ÚPN-SÚ MARTIN – ZMENY A DOPLNKY Č. 8 – Regulatívy územného rozvoja – URBANISTICKÝ OKRSOK - 01

ÚPN-SÚ MARTIN – ZMENY A DOPLNKY Č. 8 – Regulatívy územného rozvoja – URBANISTICKÝ OKRSOK - 15

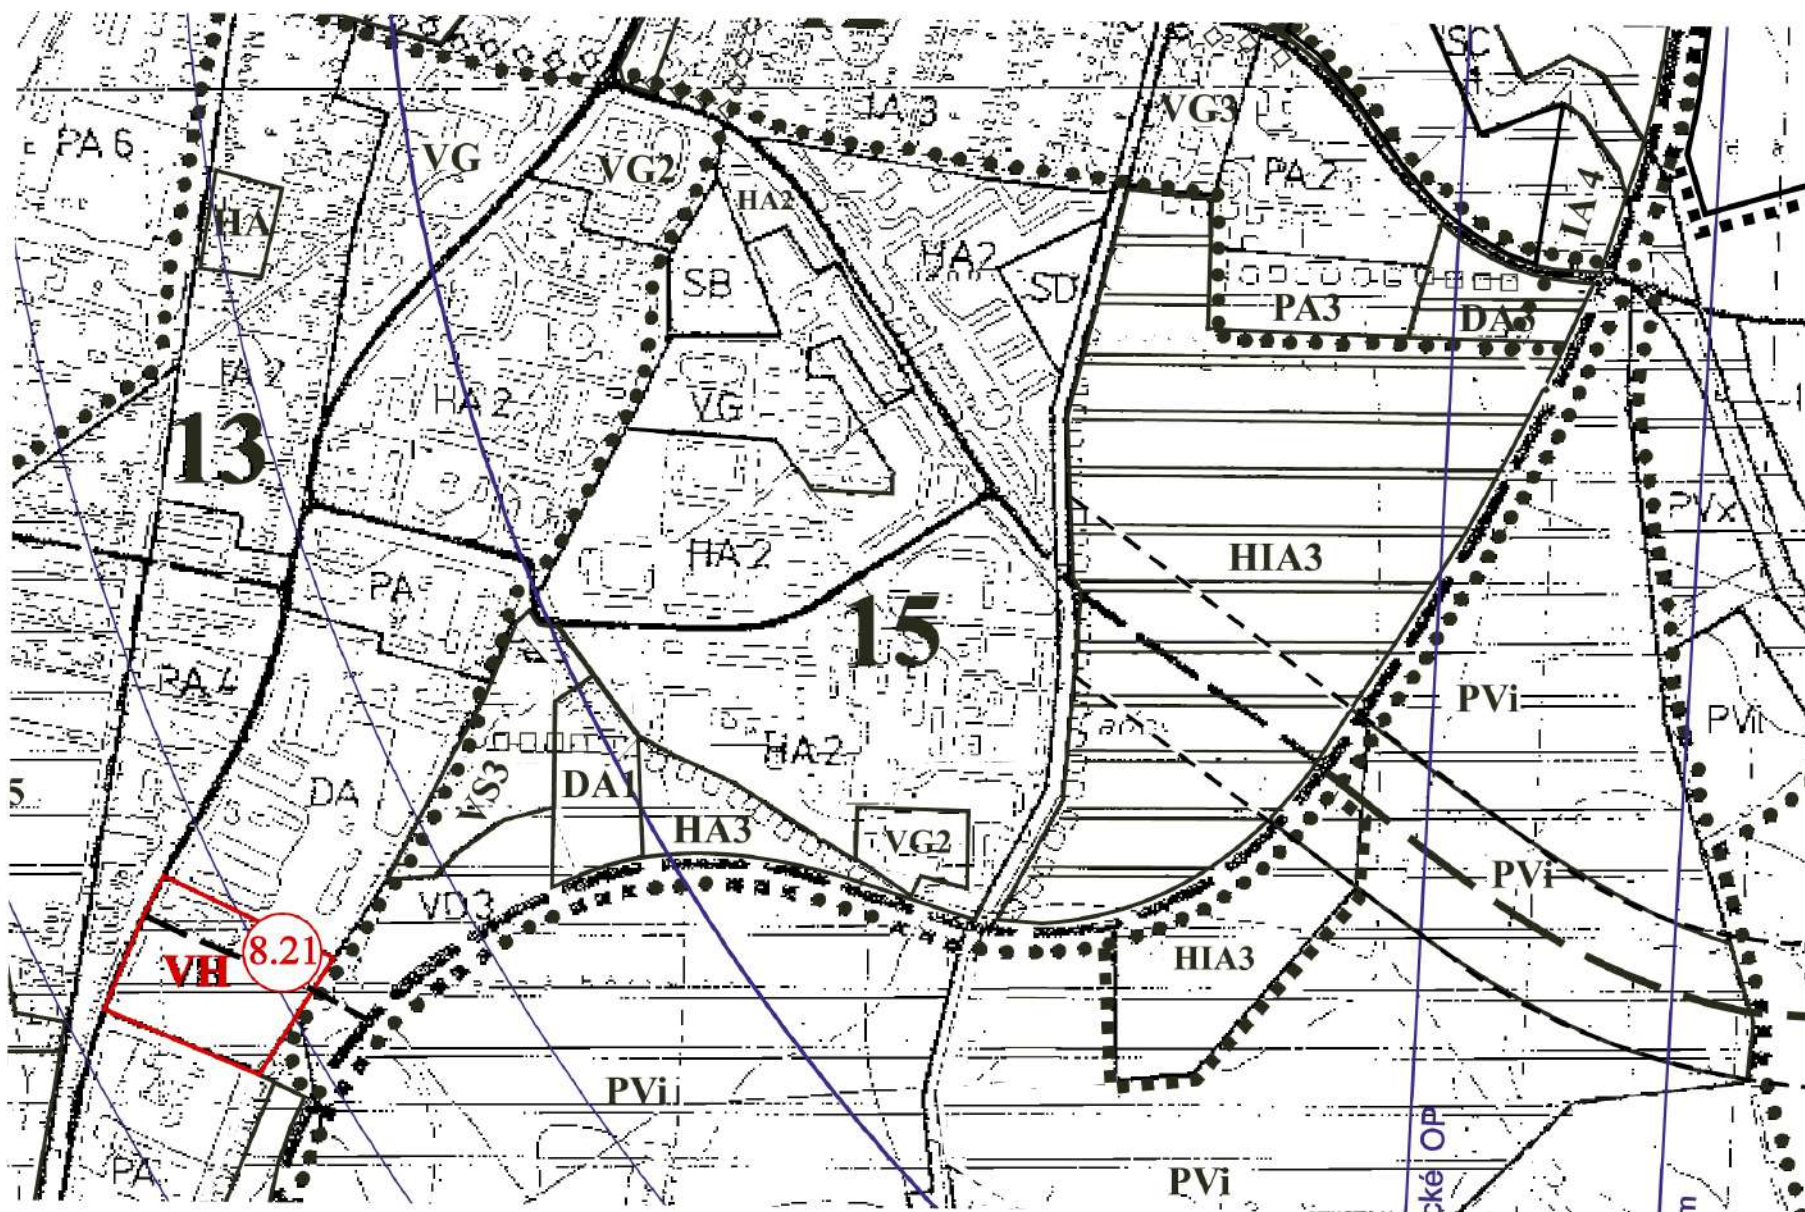
15	VD3	Plochy navrhovanej občianskej vybavenosti a dopravy	–hlavná funkcia občianska vybavenosť, doplnková funkcia dopravná, –rešpektovať koridor pre trasu Východného mestského okruhu, –možnosť výstavby hromadných a parkovacích garáží a iných servisných služieb pre motoristov vo väzbe na plochu DA1 a VS3 (parkovanie pre strelnicu), –nepripustiť výstavbu radových garáží, –rešpektovať medziterasový svah riečnej terasy v šírke 10 m (Mestská hora II), –<i>pred akoukoľvek výstavbou musí byť do územia vyriešený dopravný prístup</i>	
15	VS3	Areál - športová strelnica	–rešpektovať vymedzenú funkciu, –areál zväčšiť južným smerom a dobudovať v zmysle technických požiadaviek na organizovanie súťaží krajiského a celoslovenského významu, –odstavné plochy riešiť vo väzbe na plochu VD3 a DA1, –rešpektovať medziterasový svah riečnej terasy v šírke 10 m (Mestská hora II), –<i>pred akoukoľvek výstavbou musí byť do územia vyriešený dopravný prístup</i>

ÚPN-SÚ MARTIN – ZMENY A DOPLNKY Č. 8 – Regulatívy územného rozvoja – URBANISTICKÝ OKRSOK - 16

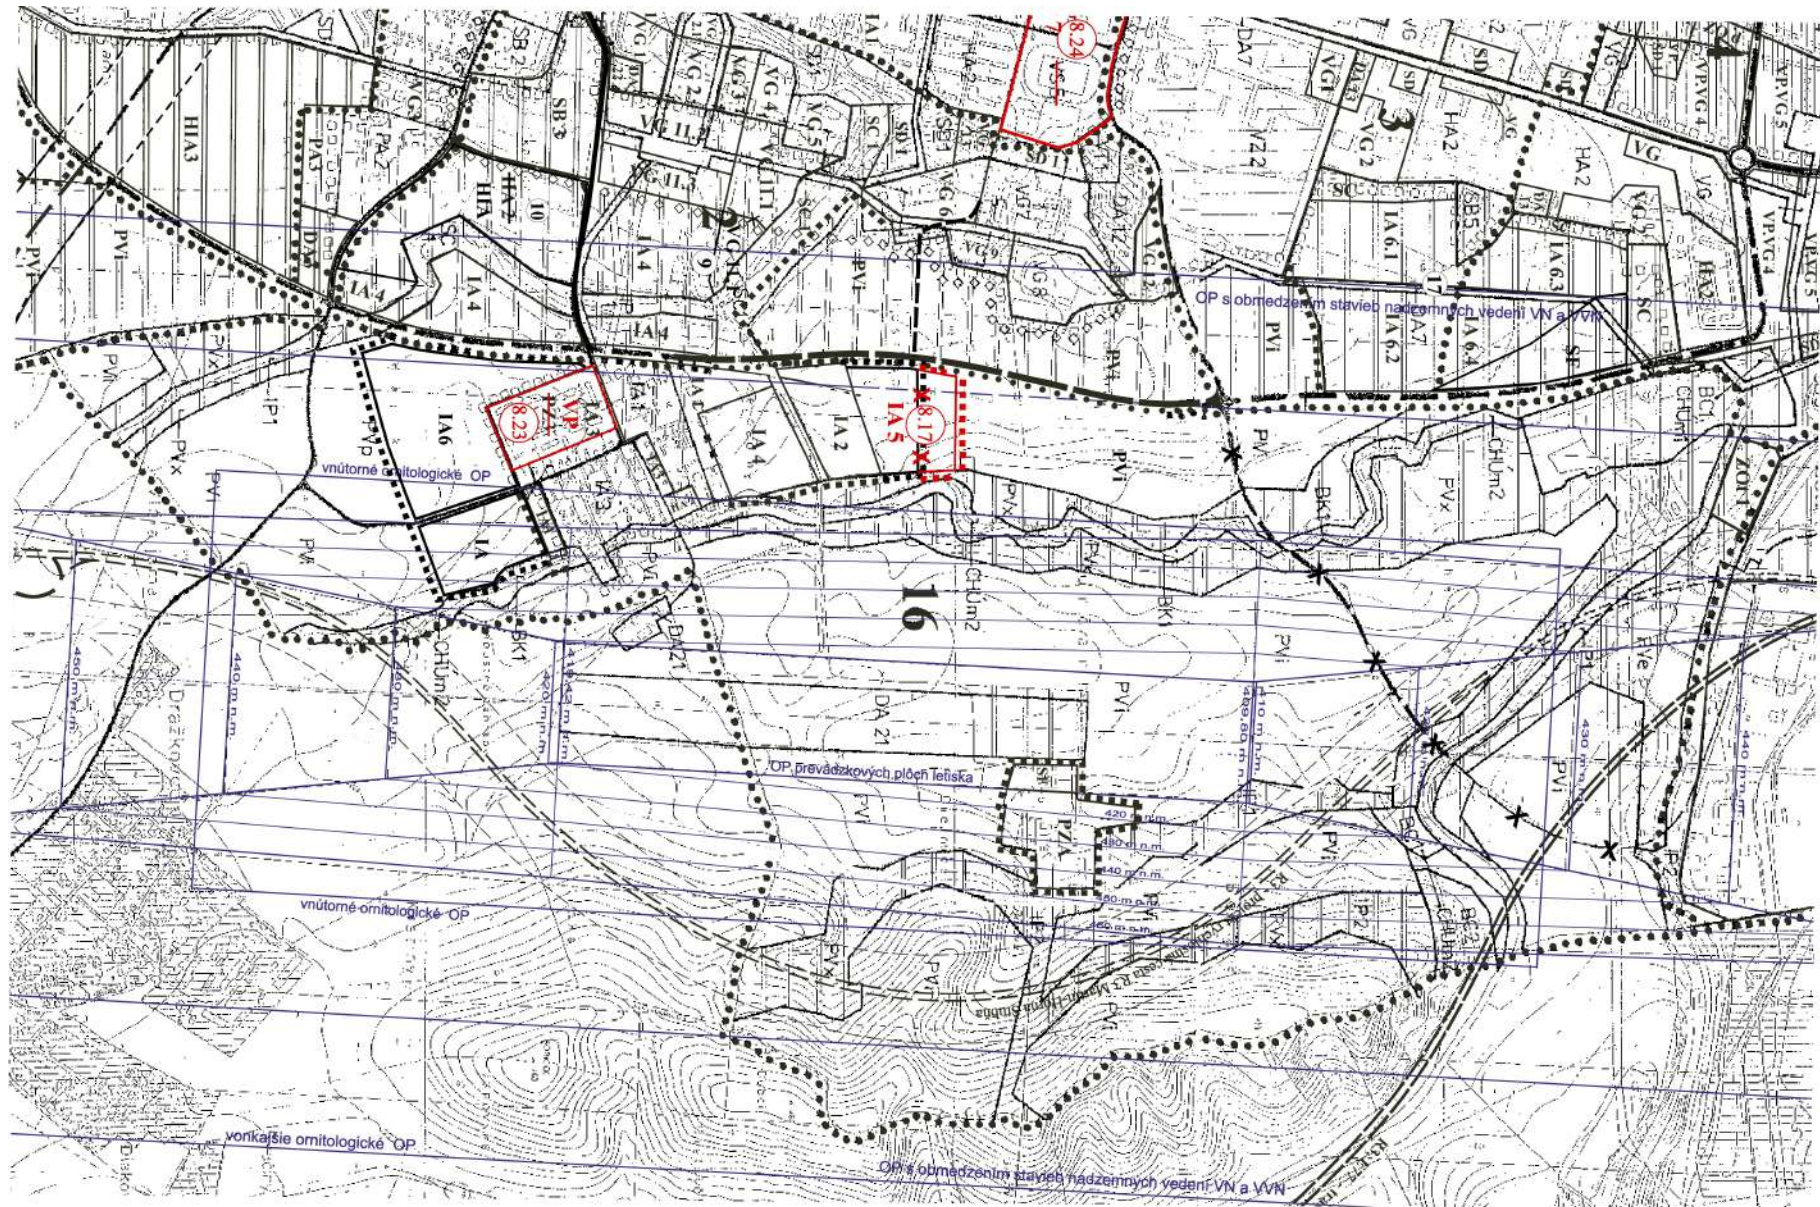
16	DA21	Letisko Martin	–rešpektovať funkciu letiska ako letiska pre malé dopravné lietadlá s nepravidelnou premávkou, –rešpektovať vymedzenú plochu letiska a jeho ochranné pásma, –rešpektovať rezervu pre navrhované predĺženie dráhy letiska	- letisko má štatút verejného letiska, - využitie pre sekundárnu záchrannú službu MFN, - záložné letisko v núdzových prípadoch všeobecného letectva, - Ochranné pásma letiska určené rozhodnutím Leteckého úradu Slovenskej republiky č. 311/79/99 zo dňa 11.05.1999

Čís. okr	Ind. špec.	Charakter a špecifikácia určujúceho javu, funkcie	ZÁVÄZNÉ REGULATÍVY	Poznámka
16	PVi	Poľnohospodárska výroba intenzívna	–rešpektovať intenzívnu poľnohospodársku výrobu, –rešpektovať podmienky výroby pre kategóriu orná pôda, –zmenšenie veľkosti pôdnych celkov orných pôd, –pre deliaci prvok voliť líniovú stromovú vegetáciu, –pri výbere drevín voliť druhy spoločenstiev dubovo-hrabových lesov karpatských, –do doby realizácie navrhovaných zámerov územného rozvoja mesta využívať poľnohospodársku pôdu daných priestorov	- PVi-melioračné zariadenia
16	VP	Zmiešané územie	–hlavná funkcia občianska vybavenosť, bývanie hromadné, –nepripustiť hlučné, nehygienické prevádzky a prevádzky náročné na dopravu (obsluha, parking), –nepripustiť prevádzky veľkoobchodu, –v objektoch s navrhovanou funkciou občianskej vybavenosti a bývania riešiť len prevádzky a služby nevýrobného charakteru, –nové obytné územie umiestňovať len v dotyku s existujúcim obytným územím, –územie sprístupniť existujúcimi vjazdmi, nie je prípustné napojenie územia novým vjazdom na cestu III. triedy, –v rámci územia riešiť parkovacie a odstavné plochy v zodpovedajúcich kapacitách, –max. podlažnosť – 3 NP

ÚPN-SÚ MARTIN – ZMENY A DOPLNKY Č. 8 – Regulatívy územného rozvoja – URBANISTICKÝ OKRSOK - 17

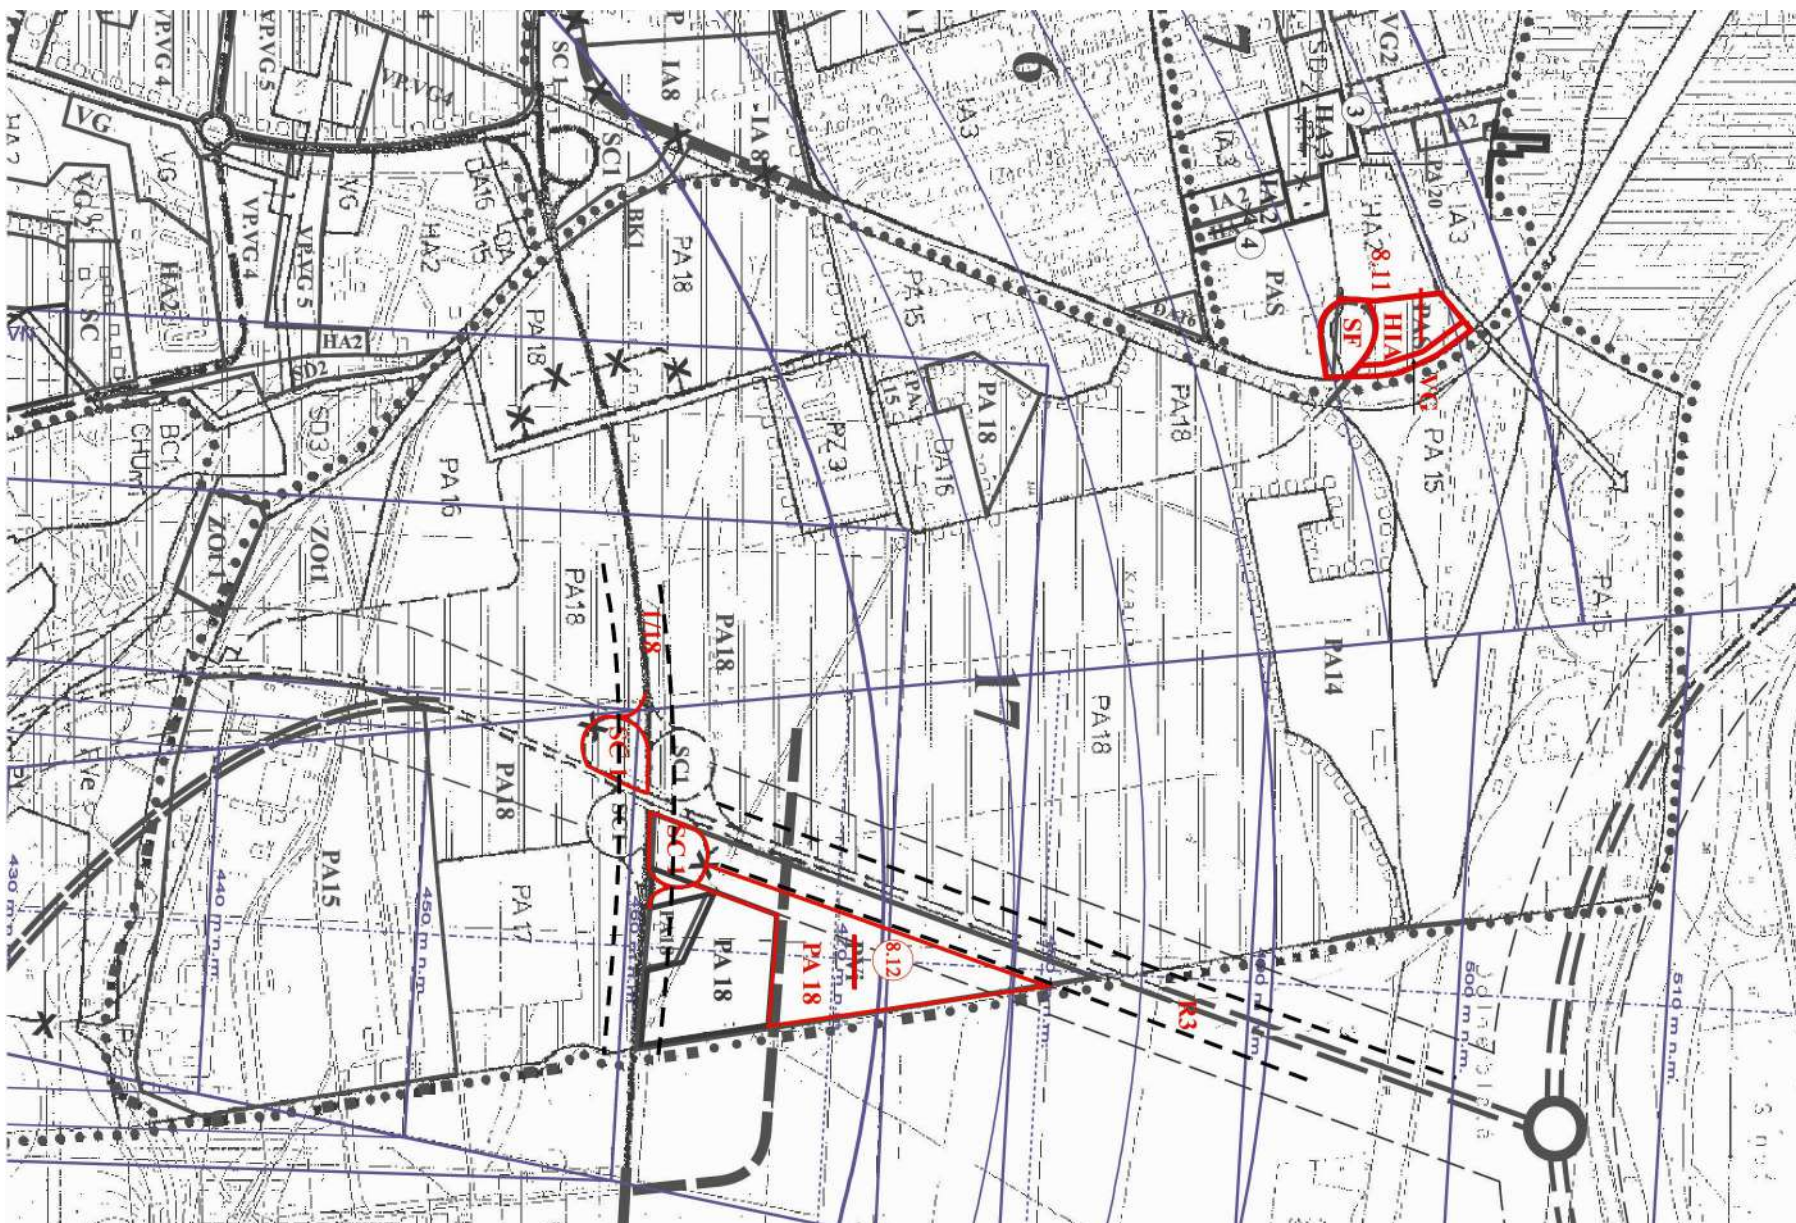
17	PA15	Jestvujúce výrobné a skladové priestory	–rešpektovať vymedzenú funkciu, –prípustná <i>prestavba</i> existujúcich prípadne výstavba nových areálov na voľných plochách, –rešpektovať ochranné pásma letiska Martin	–ložisko nevyhradeného nerastu LNN „Sučany – štrkopiesky a piesky (4585)“, –evidovaná environmentálna záťaž MT(007)/Turčianske Kľačany - Vrútky – Blatá – sanovná/rekultivovaná lokalita, –evidovaná environmentálna záťaž MT(1850)/Vrútky-Rušňové depo, Cargo a.s., – potvrdená environmentálna záťaž
	PA16	Existujúci areál ECCO	–dopravné napojenie závodu ECCO cez sídlisko Košúty je dočasné, pre výstavbu I. etapy; konečné napojenie závodu riešiť z cesty I/18, –možná <i>výstavba</i> na plochách areálu,

Čís. okr	Ind. špec.	Charakter a špecifikácia určujúceho javu, funkcie	ZÁVÄZNÉ REGULATÍVY	Poznámka
			<i>–pri prípadnej dostavbe areálu neprekračovať výšku existujúcich stavieb v území</i>	
	PA18	Navrhované plochy priemyslu	–jednotlivé výrobné prevádzky a areály situovať na voľných plochách (PA18) vymedzených existujúcimi a navrhovanými komunikáciami a prírodnými danosťami územia, –rešpektovať ochranné pásma letiska Martin, –v území ponechať dostatočnú rezervu na vybudovanie dopravnej a technickej infraštruktúry, šírka všetkých dopravných koridorov - min. 15 m; rešpektovať OP rýchlostnej cesty R3 v šírke min. 50 m a cesty I/18 v šírke min. 50 m od osi priláhlého jazdného pruhu - v území je nepripustná zástavba trvalými stavbami, –pri spracovaní PD je potrebné osloviť KPÚ vzhľadom na archeologické nálezisko nachádzajúce sa v blízkosti	–ložisko nevyhradeného nerastu LNN „Sučany – štrkopiesky a piesky (4585)“; –Trvalá stavba Peugeot (2010 ÚR)

ÚPN-SÚ MARTIN – ZMENY A DOPLNKY Č. 8 – Regulatívy územného rozvoja – URBANISTICKÝ OKRSOK - 18

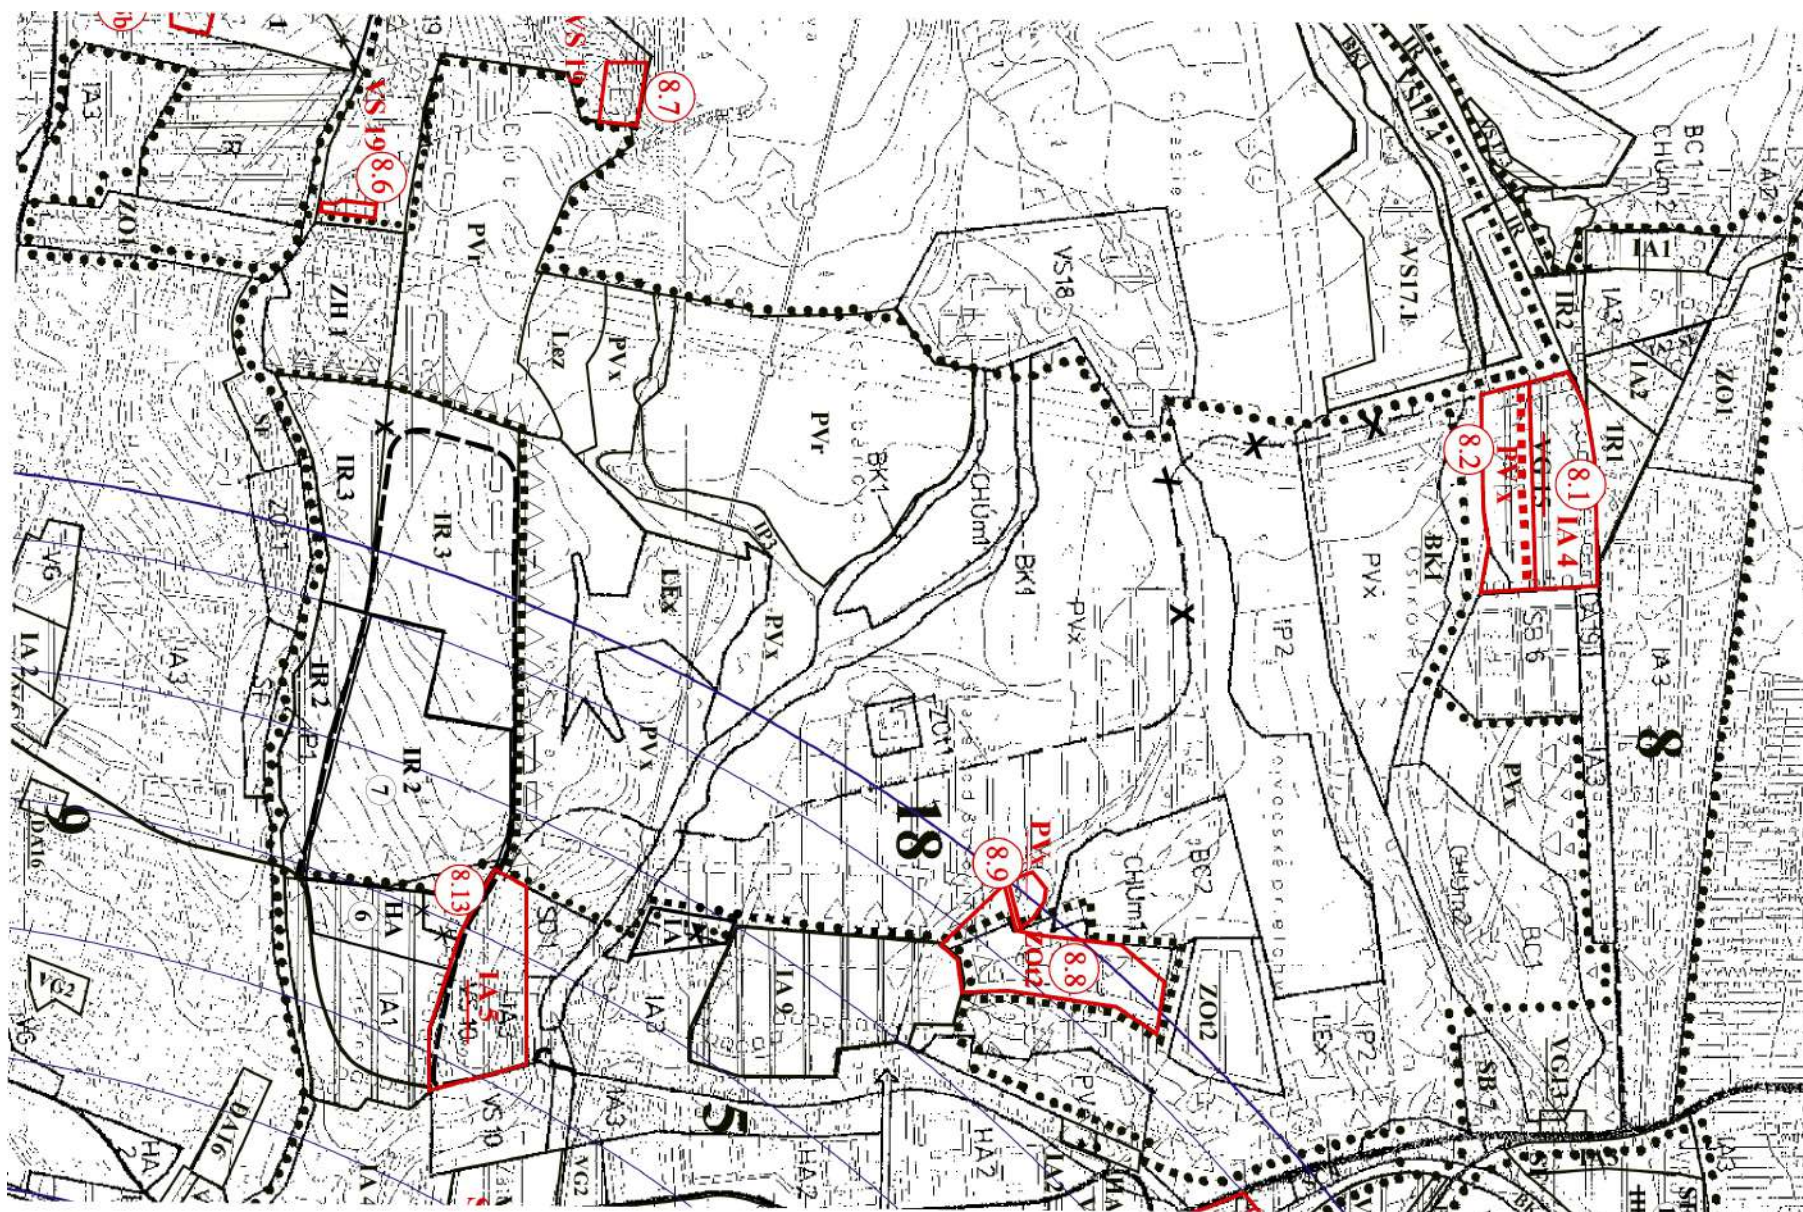
18	IR3	Navrhované obytno-rekreačné plochy s vysokým podielom zelene	–rešpektovať vymedzenú obytno-rekreačnú funkciu, –prípustná občianska vybavenosť vyplývajúca z vymedzenej hlavnej funkcie, –dopravné napojenie lokality riešiť z ul. Riečiny a ul. Bagarova, s prepojením na navrhovanú obslužnú komunikáciu zo sídliska Záturčie vedenú severným okrajom územia, <i>dimenzovanú pre obsluhu územia hromadnou dopravou</i>, –v rámci plôch ponechať verejné priestranstvá pre rekreačnú funkciu, –extenzívne formy zástavby - samostatne stojace RD s vysokým podielom zelene, –v južnej časti územia intenzívne formy zástavby (radové, átriové....) s výmerou pozemkov min. 400 m², –veľkosť parcely v ostatnom území min. 800 m², –index zastavaných plôch - max. 0,4, –podlažnosť - max. 2 NP, resp. 1 NP+podkrovie, –nepripustiť hlučné, nehygienické prevádzky a prevádzky náročné na dopravu (obsluha, parking), –parkovanie a garážovanie na vlastnom pozemku RD, –v severnej časti územia zástavbu zextenzívniť s postupným prechodom do otvorenej rekreačnej krajiny, –počítat' s adekvátnym množstvom zelene, primerane dimenzovanými pešími komunikáciami, verejnými a centrálnymi priestormi, ako aj s objektmi občianskej vybavenosti, –väčšie pozemky situovať smerom k severnému okraju navrhovanej IBV a to z hľadiska akceptovania plynulého prechodu od intenzívne zastavaných plôch do voľnej krajiny, –v území riešiť pešie prepojenie do susedného územia v okrsku 9 - lokality IA3 a SF	- zmena hraníc Lesoparku Martin – Stráne

18	ZOt2	Navrhovaná záhradková osada Kopanice	–rešpektovať navrhovanú záhradkovú osadu Kopanice ako trvalú, so záhradnými chatkami a navrhované rozšírenie záhradkovej osady Kopanice, –hlavná funkcia - oddych, poľnohospodárske samozásobiteľstvo, –pri terénnych úpravách, výstavbe záhradných chatiek a obslužných komunikáciách rešpektovať geologické podmienky územia – pred začatím výstavby vypracovať IG posudok, –zásahy do jestvujúceho terénu obmedziť na minimum, –maximálna výška - 1NP+ podkrovie,	–pre lesopark bola spracovaná štúdia „Lesopark Martin-Stráne“ (Akad. arch. Jesenský, Ing. Kovačevová, Martin, 12/1996), –plocha vyžadujúca zvýšenú ochranu (zosuvné územie), –urbanistická štúdia Martin - Kopa-

Čís. okr	Ind. špec.	Charakter a špecifikácia určujúceho javu, funkcie	ZÁVÄZNÉ REGULATÍVY	Poznámka
			–výška hrebeňa strechy max. 8,50m nad upraveným terénom, –záhradné chatky nepodpivničovať, –územné rozšírenie povoliť len v rozsahu vymedzeného územia, –index zastavaných plôch - max. 0,2, –index zelene - min. 0,8, –odstavenie a parkovanie vozidla zabezpečiť na vlastnom pozemku na plochách s vodopriepustnými povrchmi, –max. plošná výmera hlavnej stavby – záhradnej chatky – 100 m ² , pri pozemkoch s menšou výmerou - do 400 m ² max. plošná výmera hlavnej stavby – záhradnej chatky – 80 m ² , –rešpektovať genofondovú lokalitu č. 62 Košťanov háj a súčasné plochy zelene, nezasahovať do nich žiadnymi antropogénnymi aktivitami (výstavba, výrub drevín), do GL nezasahovať žiadnou stavebnou činnosťou, pozemky prislúchajúce k nej oplocovať v minimálnej vzdialenosti 10 metrov od jej okraja, –rešpektovať plošné vymedzenie a funkčnú náplň lesoparku Martin-Stráne	nice (autor: Ing. arch. Eleonóra Hejzlarová, 03/2023)
